# RÉVISION DU PLAN LOCAL D'URBANISME

## RÉPONSES PROPOSÉES AUX AVIS DES PERSONNES PUBLIQUES

## ANALYSE DES REMARQUES DES SERVICES DE L'ETAT SUR LE DOSSIER P.L.U. ARRETE

**PROJET DE PLU ARRETE LE 23 MAI 2023**

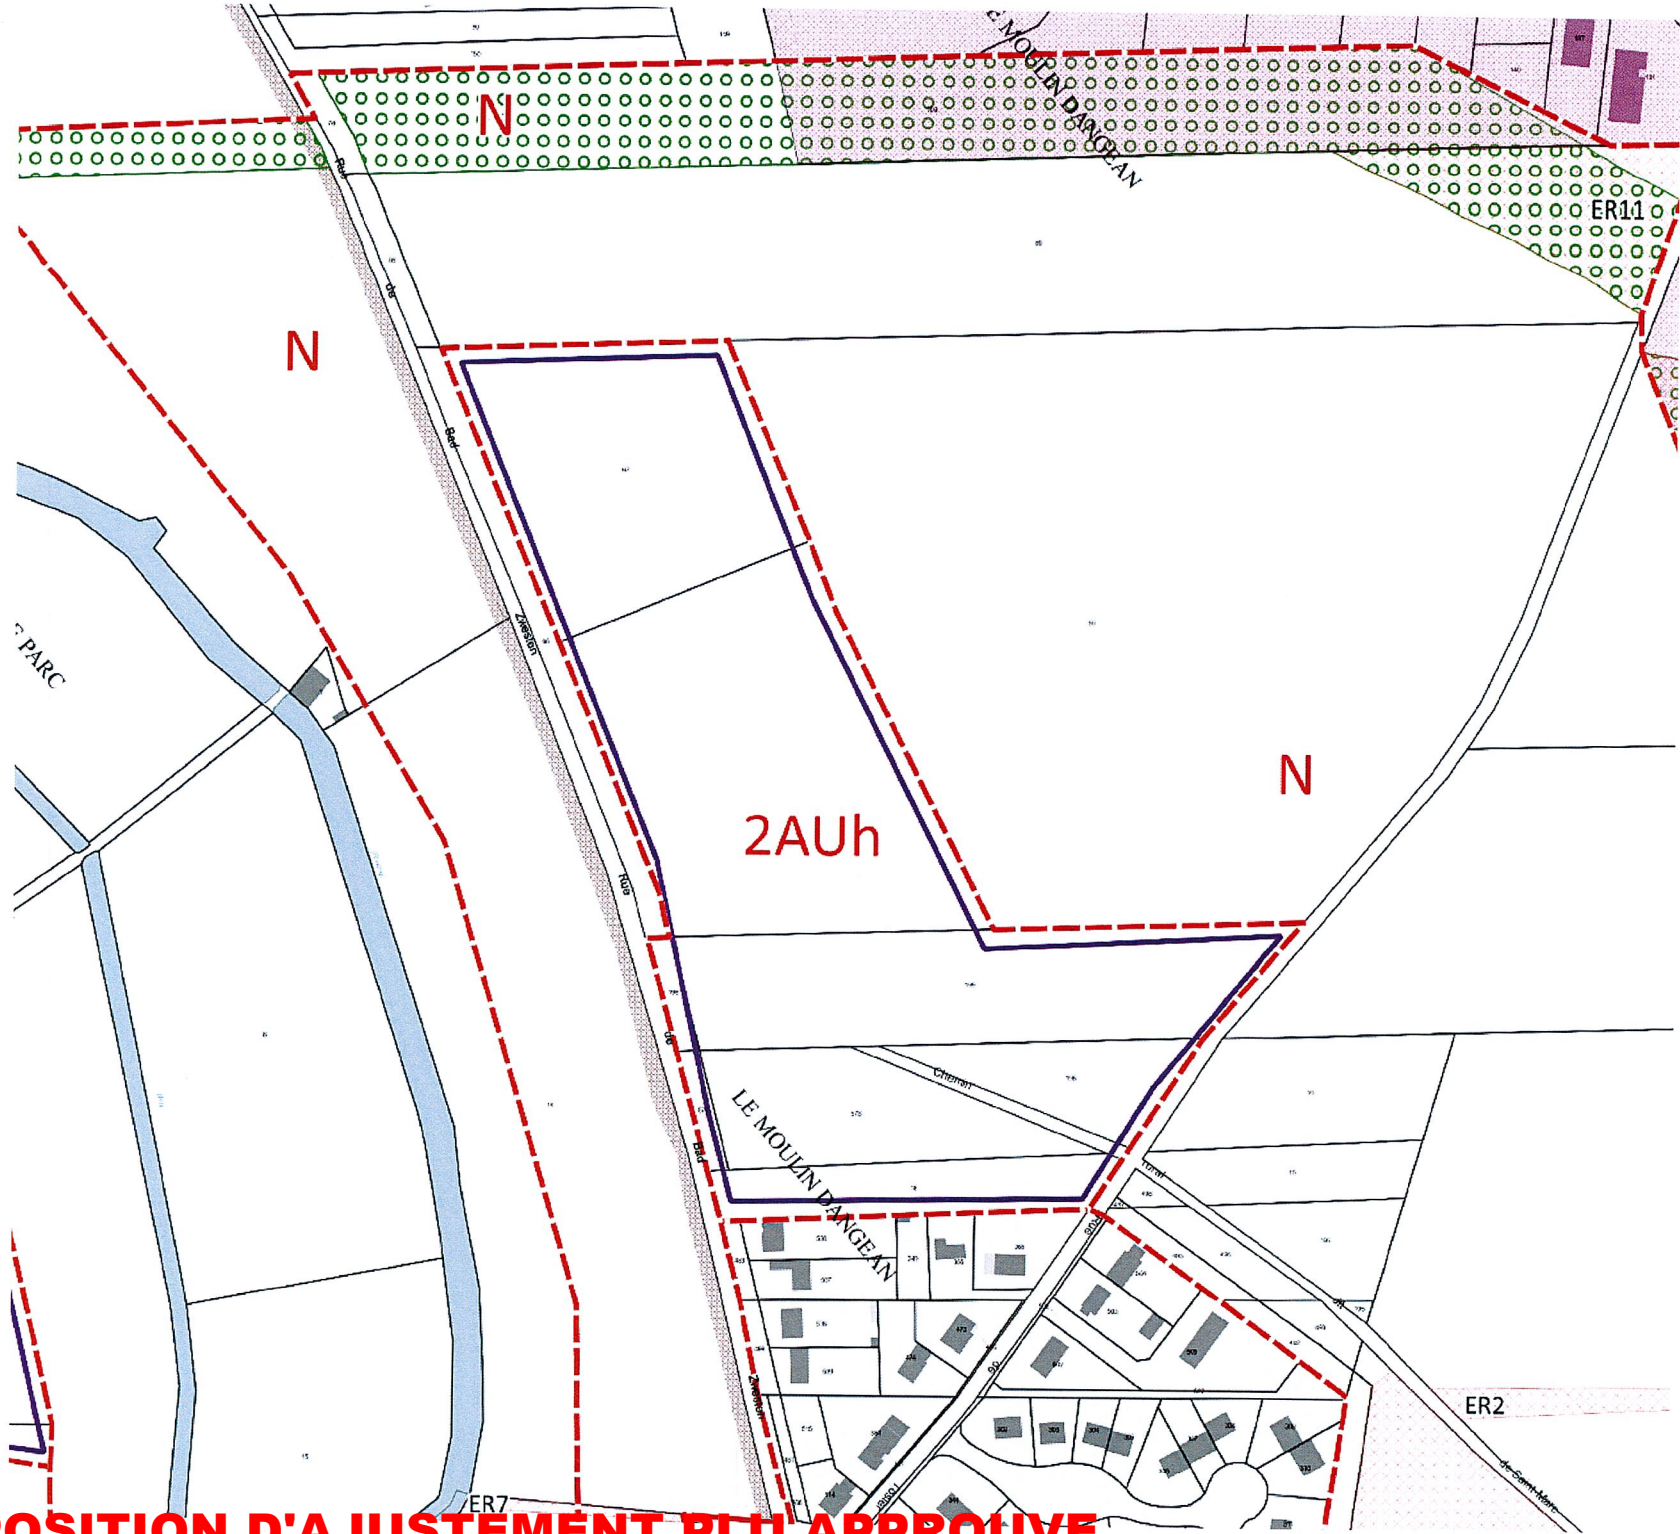
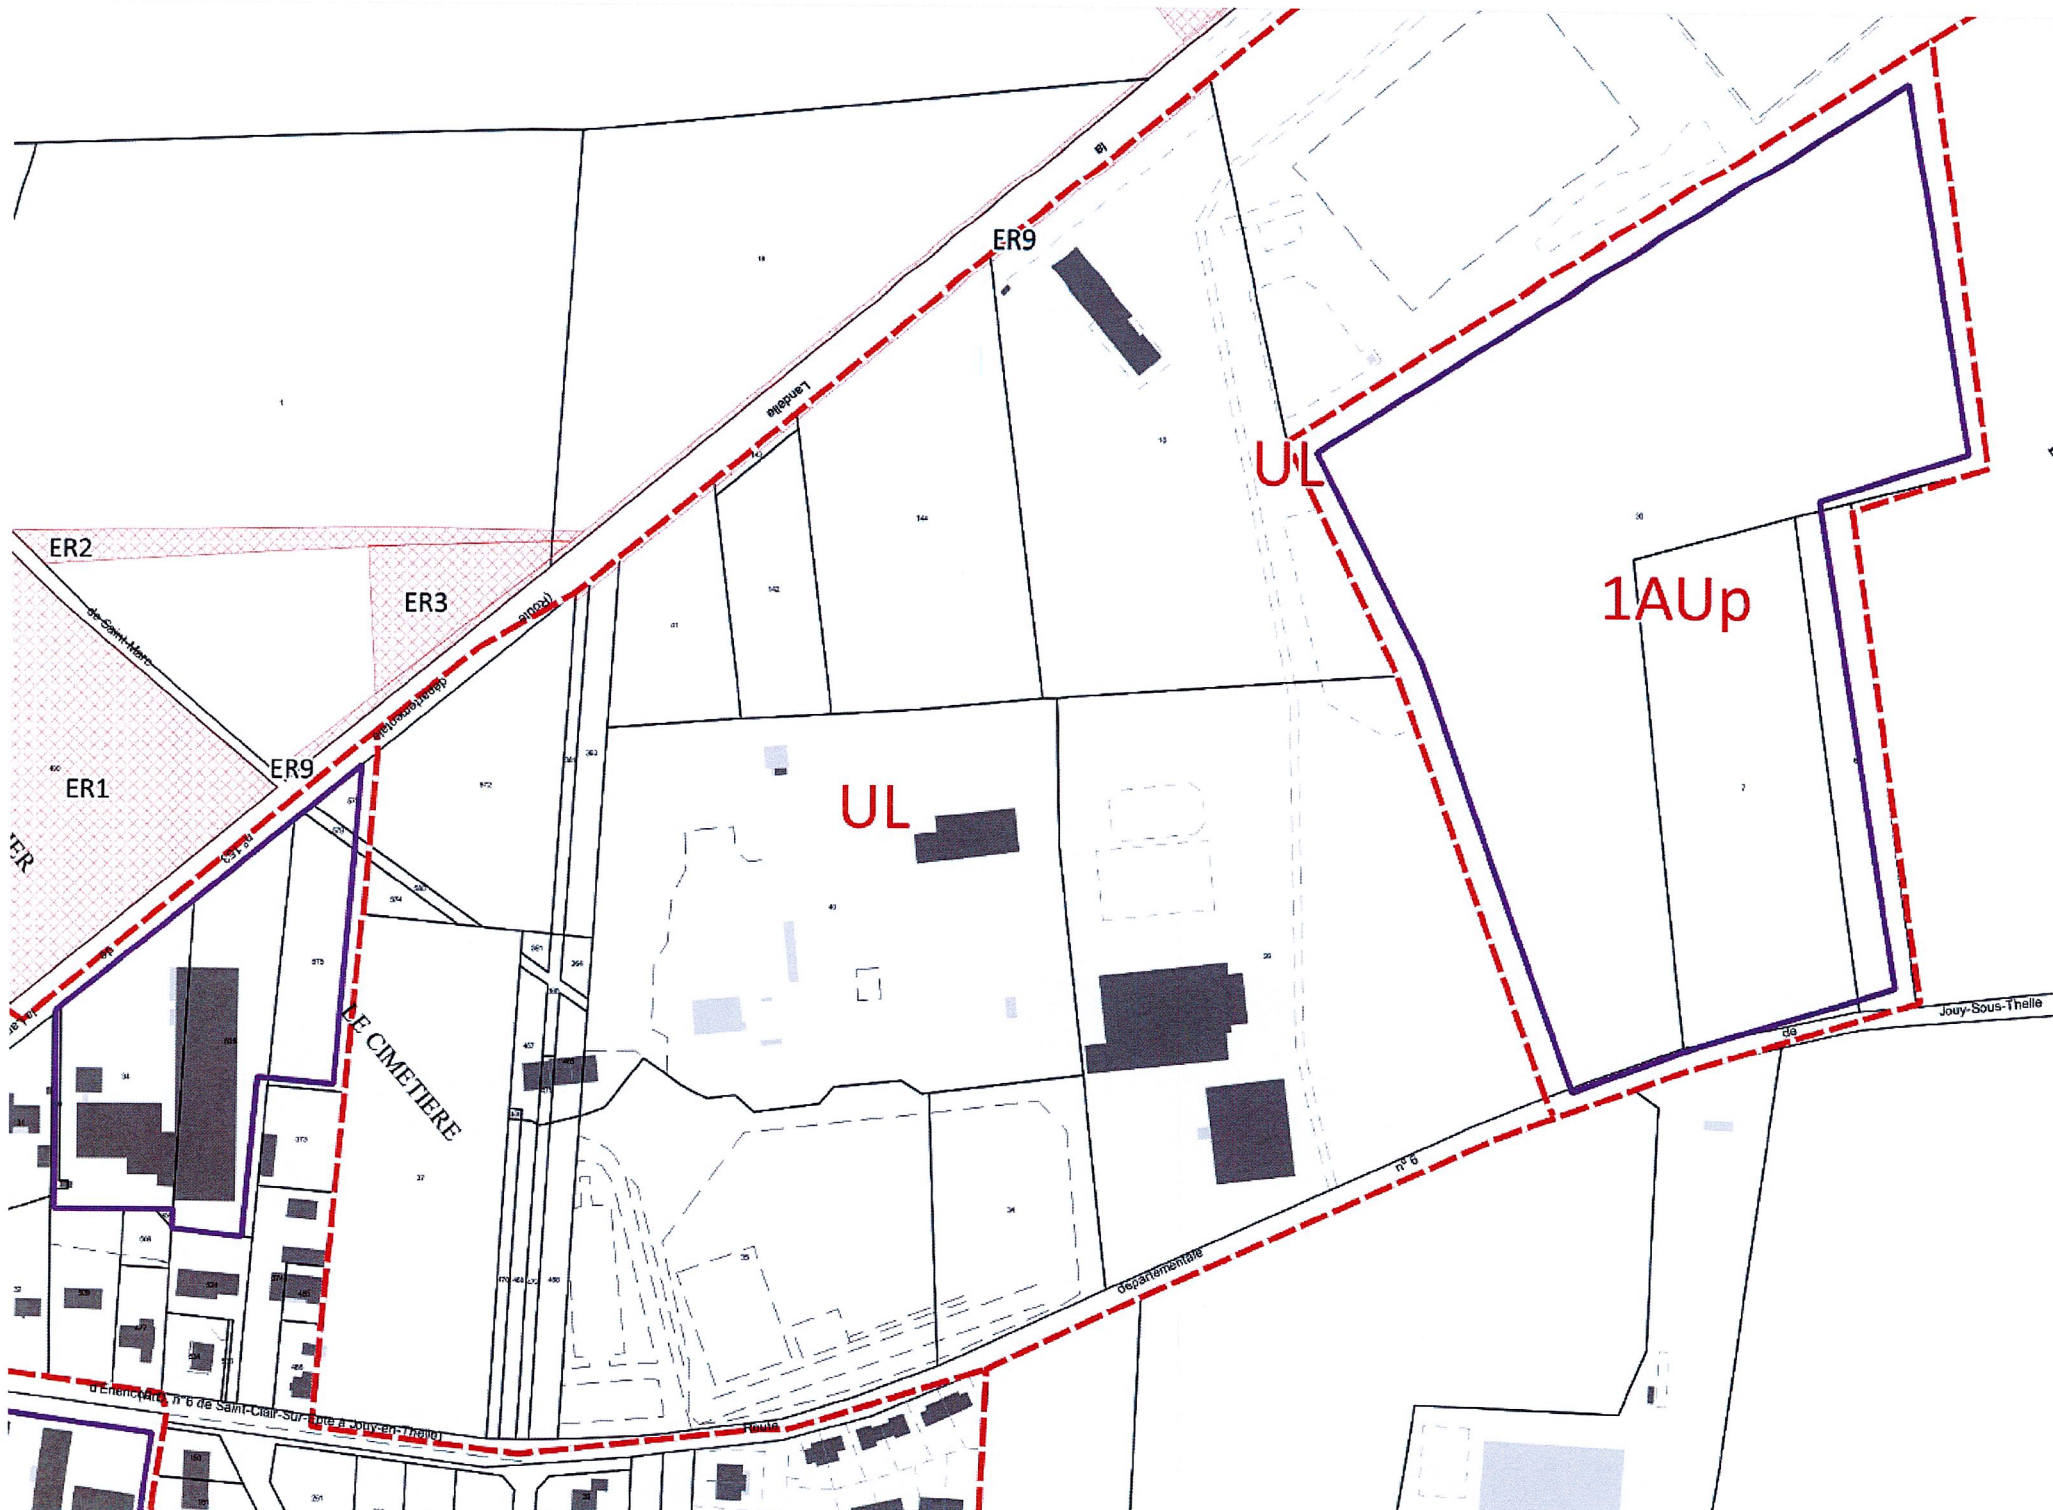
<p>3) Certains emplacements réservés (ER) s'avèrent très consommateurs d'espace agricole, notamment les ER n°16 et n°17 à l'est de la zone d'activités économiques (il est demandé de les réduire en largeur), les ER n°1, n°2 et n°3 en entrée de ville nord par la RD153 (il est demandé de déplacer l'ER n°2 et de réduire l'ER n°3), l'ER n°13 pour l'aménagement d'une aire de stationnement complémentaire pour la plaine des Sports (il est demandé de le prévoir de l'autre côté de la voie sur la bande enherbée).</p>	<p>Les emplacements réservés (ER) n°16 et n°17 (n°11 et n°10 en réalité) résultent des aménagements paysagers et hydrauliques prévus dans le dossier de Zone d'Aménagement Concerté (ZAC, voir pièce n°9 du dossier PLU révisé) établi pour créer la zone d'activités économiques du Moulin d'Angean. Ils se situent d'ailleurs dans le périmètre de la ZAC, excepté le triangle se trouvant au nord de l'ER n°10 en raison d'une erreur matérielle constaté dans le dossier de ZAC. <b>Il n'est donc pas possible de réduire ces emplacements réservés n°10 et n°11.</b></p> <p>Les ER n°1, n°2 et n°3 correspondent aux emprises proposées par les aménagements hydrauliques envisagés dans cette partie de la commune, accompagnés d'un traitement paysager d'entrée de ville nord, suivant ce qui figure déjà au PLU avant révision. Sera vérifiée la présence d'une canalisation sous l'emprise de l'ER n°2. Si c'est le cas, la commune souhaite en être propriétaire pour assurer correctement toute intervention nécessaire à son bon fonctionnement, sans que cela empêche que le terrain soit à usage agricole en surface, afin d'éviter de créer un délaissé. Concernant l'ER n°3, <b>il est proposé de le supprimer (les aménagements d'entrée de ville seront limités du côté cimetière).</b></p> <p>Au sujet de l'ER n°6, la bande enherbée évoquée fait déjà l'objet d'un projet d'une aire de stationnement complémentaire portée par la CCVT pour répondre aux besoins déjà constatés. Il est <b>proposé de maintenir l'emplacement réservé n°6 tel qu'il figure au plan.</b></p>

**PROPOSITION D'AJUSTEMENT PLU APPROUVE**

**PROJET DE PLU ARRETE LE 23 MAI 2023**

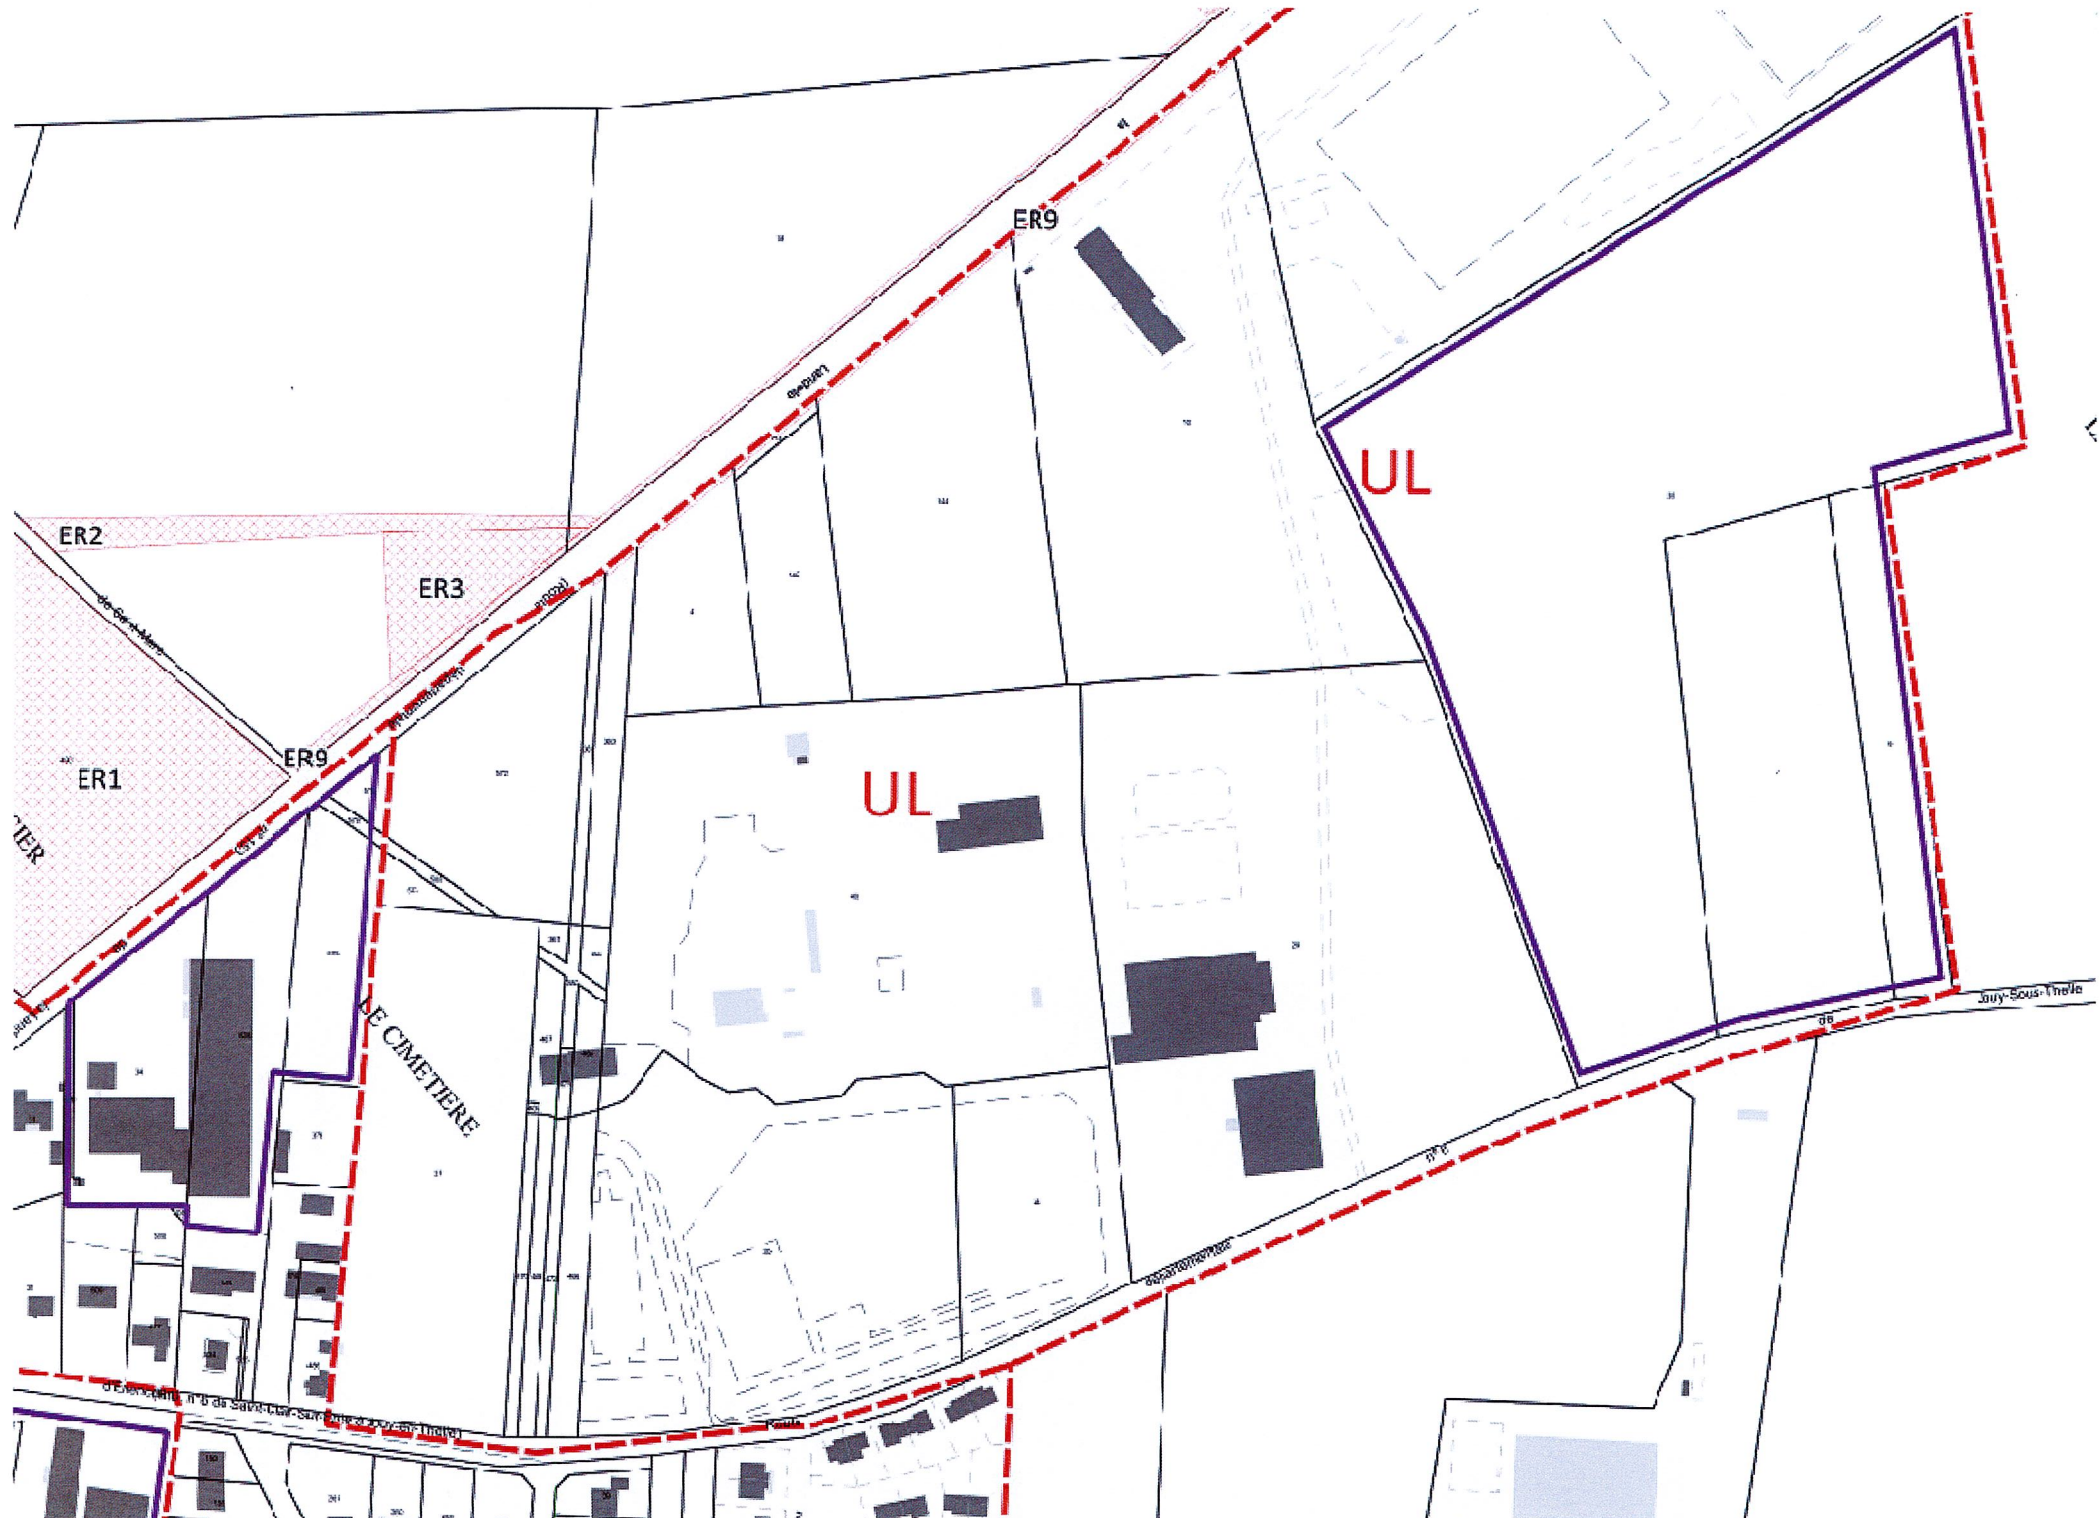
23) La parcelle ZH n°10 pourrait être intégrée à la zone UE du fait des constructions qu'elle pourrait recevoir en lien avec la future station d'épuration.	Cette parcelle est dans le périmètre de protection du point de captage ce qui explique son classement en zone naturelle, tout en signalant que sont bien autorisées les constructions et les installations liées ou nécessaires au fonctionnement des équipements de voirie et de réseaux divers (station d'épuration, etc.). Il est <b>proposé de ne pas modifier le zonage mais de préciser que les règles prévues à l'article 11 de la zone naturelle ne s'appliquent pas aux équipements d'intérêt collectif.</b>

**PROPOSITION D'AJUSTEMENT PLU APPROUVE**
